Cooperativa de Agua Potable y Saneamiento Básico para el Casco Urbano del municipio de Cumbal	Página:	
	CONCEPTO TÉCNICO E INFORME DE EVALUACION DE VERTIMIENTOS INDUSTRIAL.	Fecha: 14/01/2024	Versión 1
		Responsable: Área técnica de Coopsercum

CONCEPTO TÉCNICO # 1 INFORME DE CONTROL Y MONITOREO

RAZÓN SOCIAL:	LACTEOS VITAMILK
REPRESENTANTE LEGAL:	YADIRA DEL ROSARIO MELO
CÉDULA DE CIUDADANÍA/NIT:	27.178.339
REFERENCIA:	EVALUACIÓN DE CARACTERIZACIÓN FÍSICOQUÍMICA
FECHA DE INFORME:	14/01/2025
MUNICIPIO:	CUMBAL
DIRECCIÓN DE CORRESPONDENCIA:	CARRERA 4 N10 - 78 VIA PUEBLO VIEJO
COORDENADAS:	0°54'7.73"N; 77°47'35.30"O

Figura 2: Comportamiento del pH a la salida del STAR

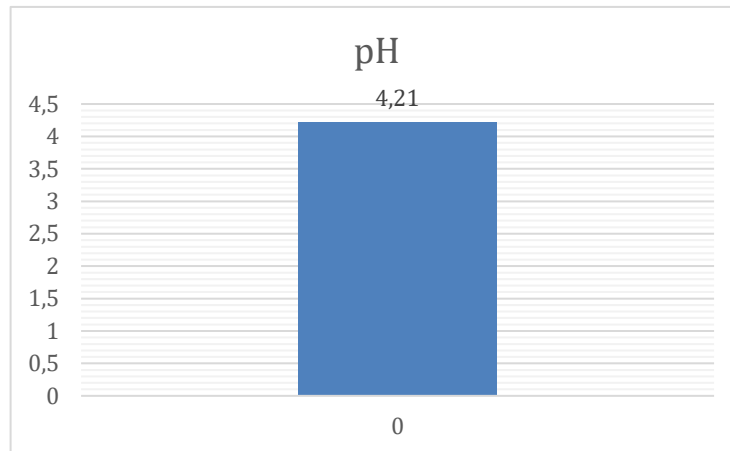
PARAMETRO	UNIDADES	RESULTADO SALIDA PTAR.	RESOLUCION 631-2015. Art. 12-16	CONFORMIDAD.
CAUDAL	L/s	0.0733	N.E.	--
pH	Unidades de pH	4.21	5.0 - 9.0	NO CUMPLE
SOLIDOS SEDIMENTABLES	mL/L S.S.	1.375	3	CUMPLE
TEMPERATURA	°C	26.88	<40	CUMPLE PARCIALMENTE
